Teto: laje aparente, iluminação e ar-condicionado

Distribuição conceitual sobre a laje de concreto. Reservas de posição, não quantidade final de luminárias nem de equipamentos.

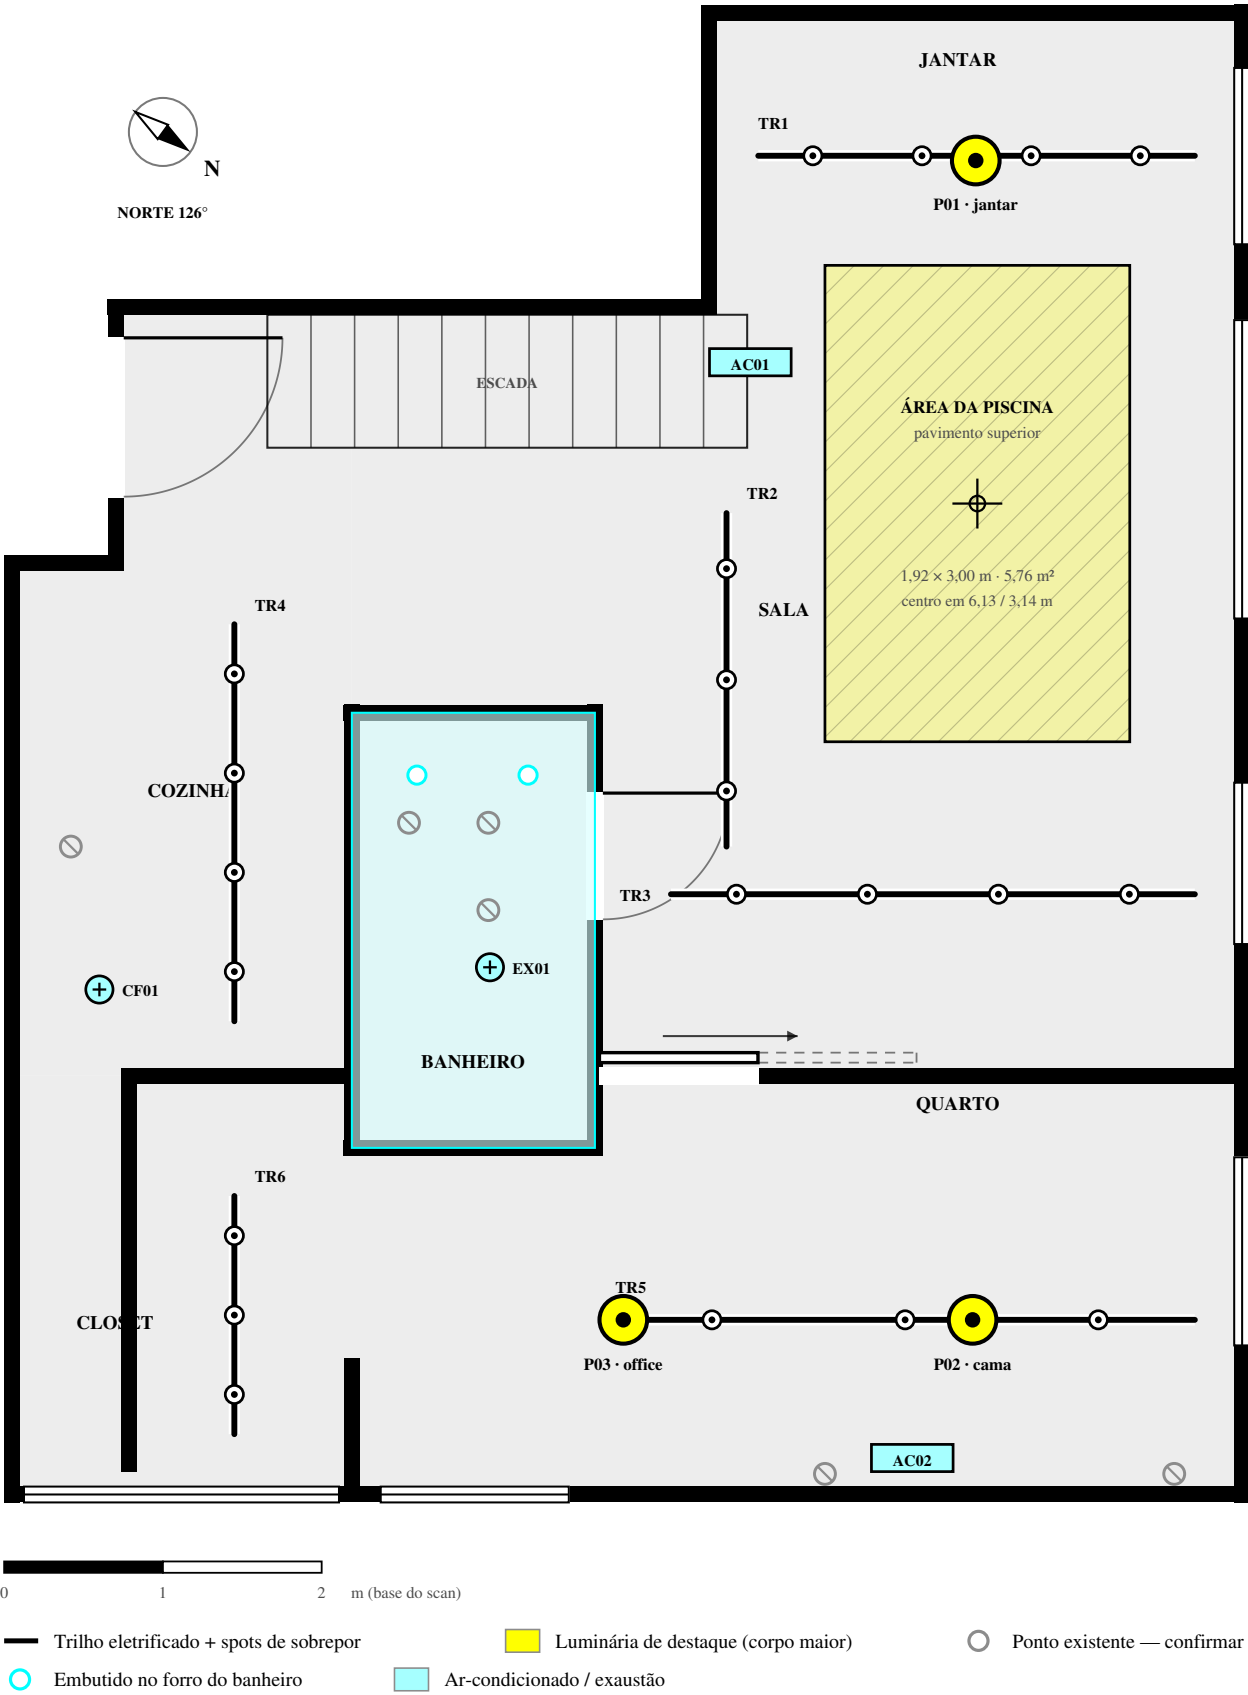
Traçado dos trilhos revisado conforme a sua marcação:

TR3 desceu para 5,60 m, ganhando recuo da drywall; TR5 desceu para 8,28 m, no eixo das duas luminárias do quarto; TR6 saiu de junto da parede oeste e foi para 1,45 m, no mesmo eixo do TR4 — os dois lêem como uma linha só. O TR2 foi encurtado para 5,30 m: no traçado anterior ele cruzava o TR3 no meio da sala, e dois trilhos não se cruzam — se tiverem de se encontrar, é com conector T.

A piscina do pavimento superior fica sobre a sala — 1,92 × 3,00 m, centrada em

6,13 / 3,14 m do canto noroeste. Essa laje não recebe furação: nem luminária, nem trilho, nem evaporadora ou tubulação podem invadi-la, e a região exige impermeabilização e sobrecarga verificadas em estrutura. Nenhum trilho a invade: TR2 corre a oeste e TR3 passa 0,96 m ao sul.

A reserva AC01 caía dentro da projeção da piscina.

Foi deslocada para oeste, mantendo a insuflação para sala e jantar. A posição definitiva depende de confirmar apoio acima do limite sala/jantar e o modelo da condensadora existente: não assumir que ela admite duas evaporadoras.
